Recommandations sur les moyens à mettre en œuvre pour justifier du respect des bonnes pratiques sanitaires sur un atelier de poules pondeuses avec une installation d'un projet d'agrivoltaïsme

I- ELEMENTS DE COMPREHENSION DU PROJET DE LA SOCIETE NEOEN SUR LE SITE DE LA SARL L'ŒUF DU GRAND EST :

Figure 2 : Photo aérienne du parcours ciblé pour le projet d'agrivoltaïsme

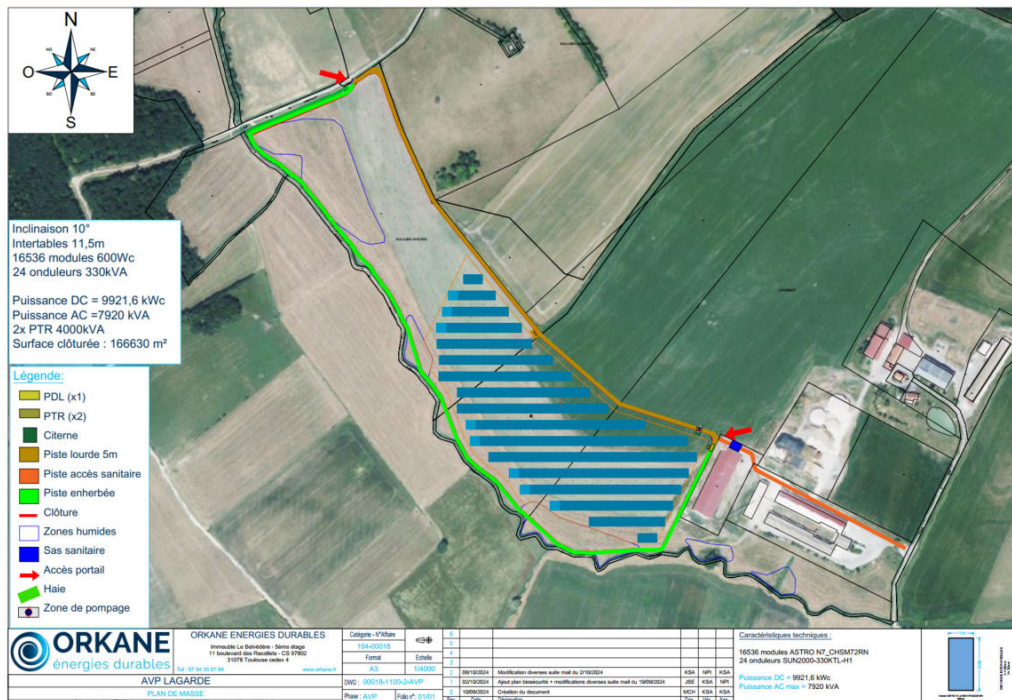
Le projet, d'une puissance de 9,9MWc prévoit un taux de recouvrement par les structures photovoltaïques de 66% de la surface totale du parcours, de 16 hectares (Figure 2). Ici, les structures seront positionnées uniquement sur les 2 premiers tiers du parcours, invoquant une absence supposée de fréquentation du parcours par les poules au-delà des 500 premiers mètres (Figure 3).

Au regard de la réglementation actuelle, le projet est conforme en terme de dimensionnement.
